DODATEK č. 5

ke Smlouvě o dílo ze dne 11. 10. 2018

se níže uvedeného dne, měsíce a roku dohodly, že tímto Dodatkem se mění a doplňuje Smlouva o dílo, uzavřená mezi smluvními stranami dne 11. 10. 2018, ve znění jejího dodatku č. 1 ze dne 8. 1. 2019, dodatku č. 2 ze dne 29. 3. 2019, dodatku č. 3 ze dne 24. 4. 2019 a dodatku č. 4 ze dne 26. 6. 2019 (dále jen „**Smlouva**“), jejímž předmětem je zhotovení stavby s názvem „Pavilon tropického zemědělství“ (dále jen „**Stavba**“).

Projekt registrační číslo:	CZ.02.2.67/0.0/0.0/16_016/0002514
Stavba:	Pavilon tropického zemědělství
Objekt:	SO 02 –Novostavba pavilonu FTZ

Příloha k ZLO9

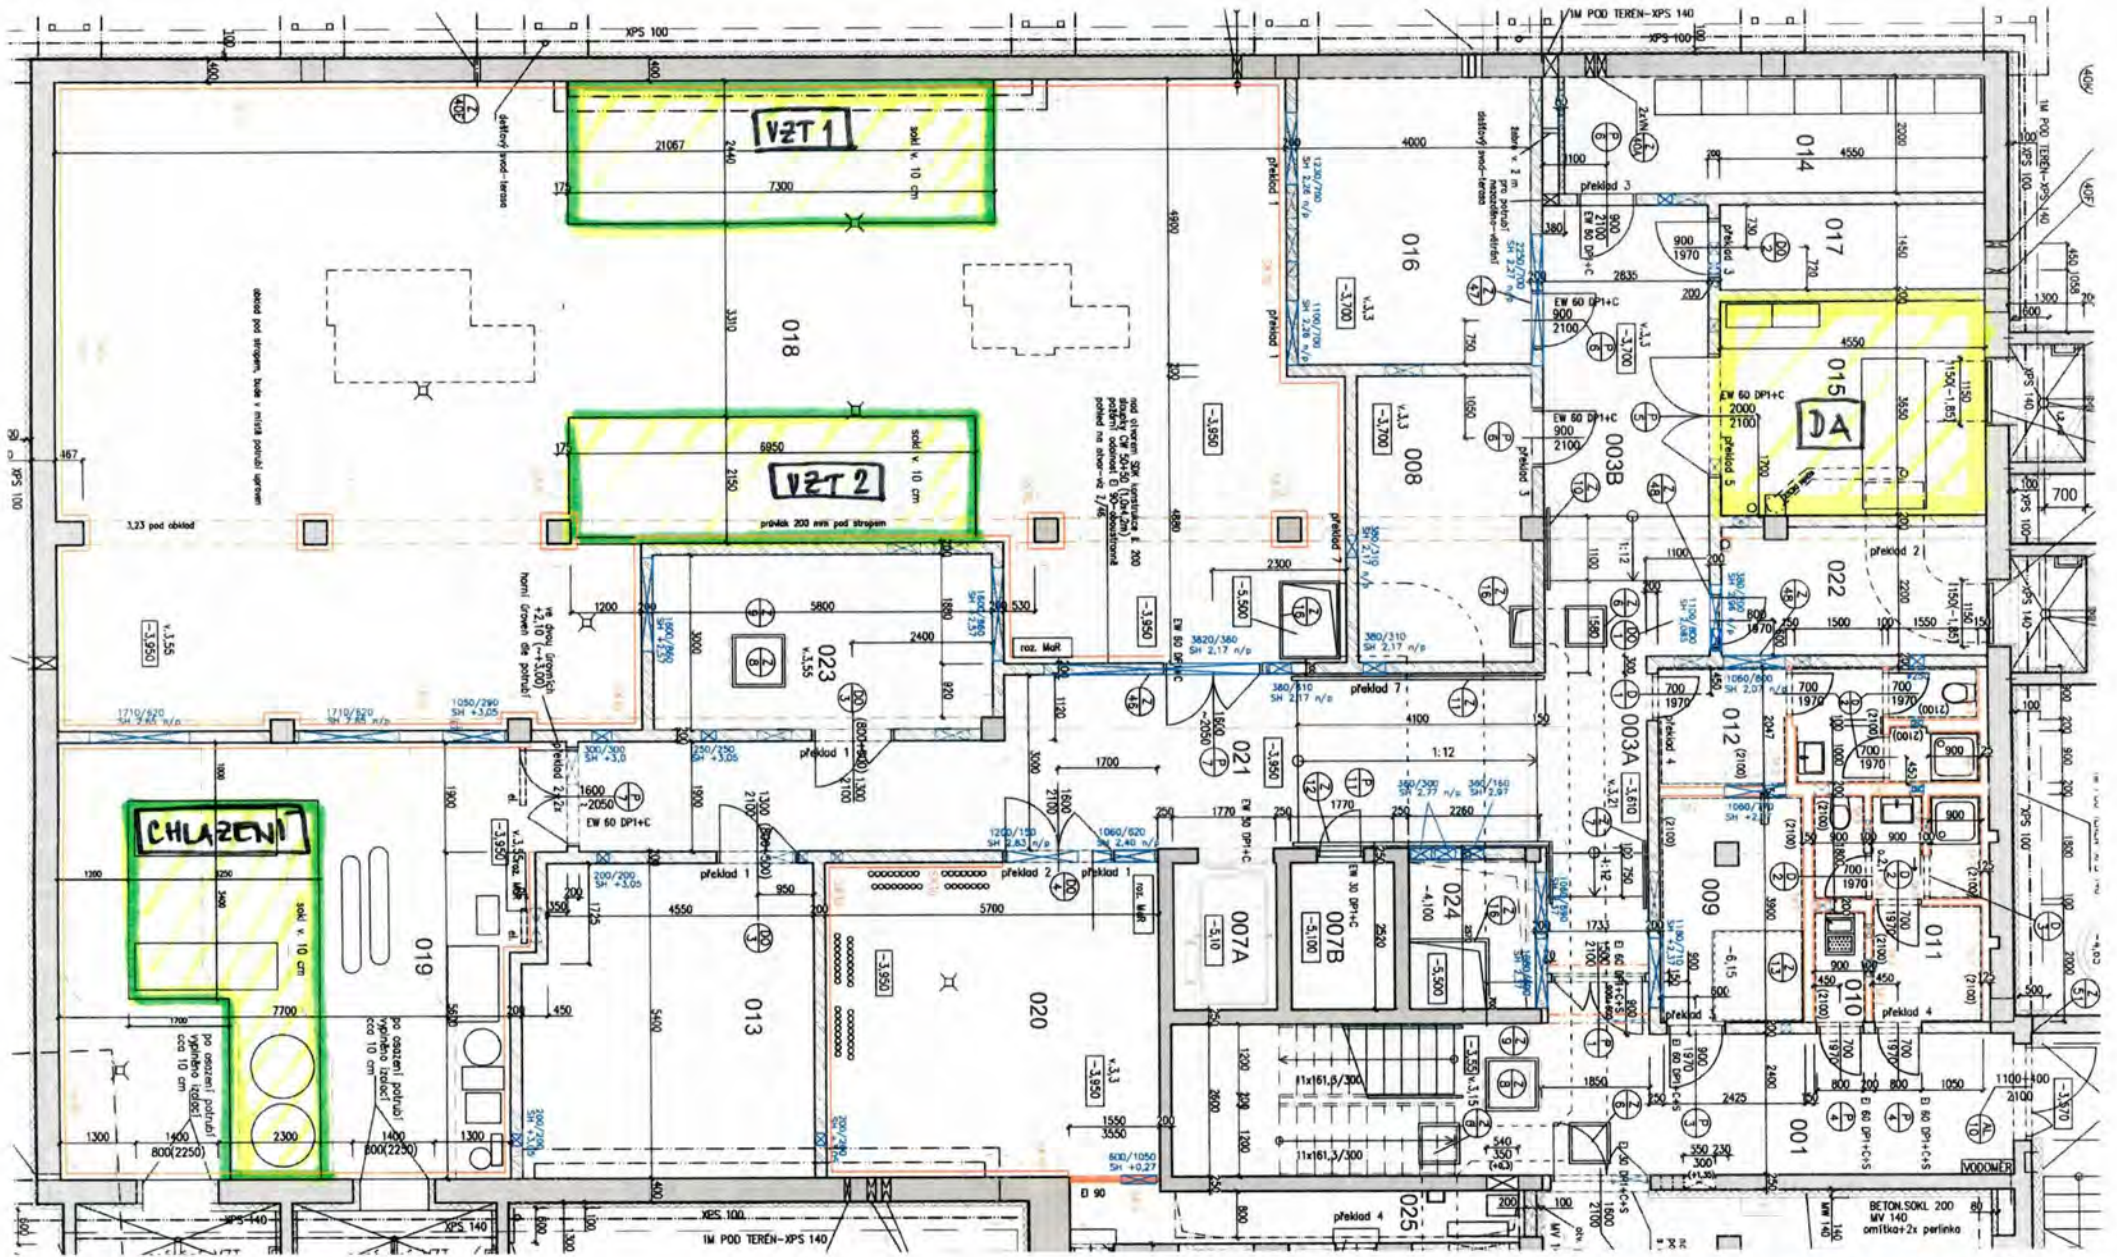
Odůvodnění a popis změny a identifikace původce změny:
 Za účelem snížení hluku a přenosu vibrací do konstrukcí vlivem provozu instalovaných technologických zařízení je skladba podlah pod technologickými zařízeními doplněna o antivibrační rohože. Dále vzhledem k časové náročnosti, technologickým postupům i doplnění této skladby podlahy o rohože je navržena ve skladbách podlah P6 a P7 v místnostech 015, 018, 019 a 418 PU nátěr namísto PU stěrky.

Nové řešení:
 Fundamenty s ozn. VZT1, VZT2 a Chlazení (dle přílohy) ve skladba P7 v místnostech 018 a 019 jsou doplněny o antivibrační rohože z granulátu. Na těchto fundamentech a v místnostech 015 Dieselagregát a 418 Plynová kotelna je finální vrstvou PU uzavírací nátěr.

Původní řešení v PD:
 Finální vrstva PU stěrka, skladba pod fundamenty bez antivibračních rohoží.

ANTIVIBRAČNÍ RCHOŽE Z GRANULÁTVU (VZT1, VZT2, Chlazení)
 VĚTĚNĚ (VZT1, VZT2, Chlazení, DA, kotelna 4NP)

Kotelna 4NP - m č 418 - 11,61 m²

NÁVRH MONTÁŽE

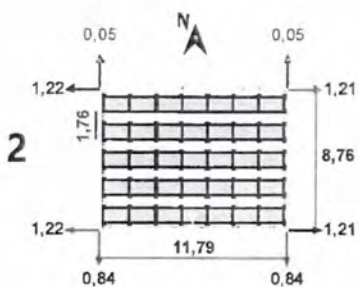
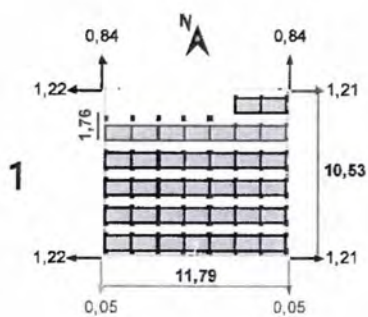
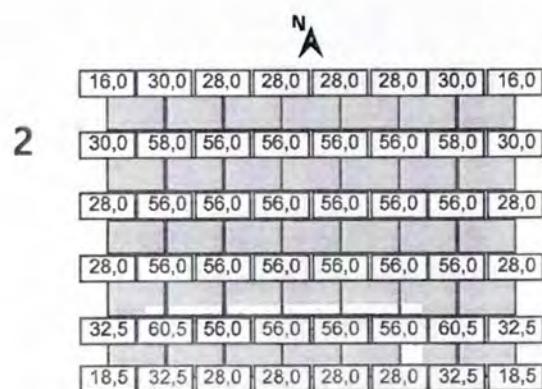
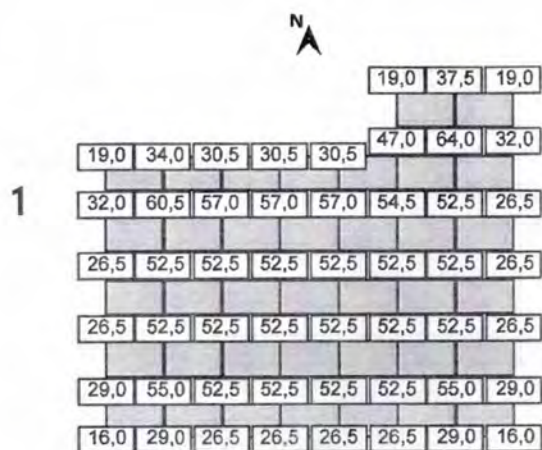
Název změny:	Změna nosné konstrukce pro solární panely
--------------	-------------------------------------------

Za účelem minimalizace prostupů skladbou střešního pláště je navrženo systémovější řešení nosné konstrukce pro solární panely.

Nové řešení:
Nově navržený systém nosné konstrukce pro solární panely nevyžaduje kotvení do betonového stropu, nejsou nutné žádné prostupy skladbou střešního pláště. Konstrukce je volně položena na finální vrstvě střešního pláště a vahou přitížena.

Původní řešení v PD:
Hlavní nosný systém konstrukce pro solární panely tvoří podélné rámy, které jsou vetknuté do betonového stropu.

Konstrukce bude kopírovat povrch střechy. Kopírování spádů střechy nemá vliv na funkci, provoz a záruky FVE. S ohledem a možné podfouknutí konstrukce se konstrukce nesmí podkládat a jinak zvedat nad střešní plášť.
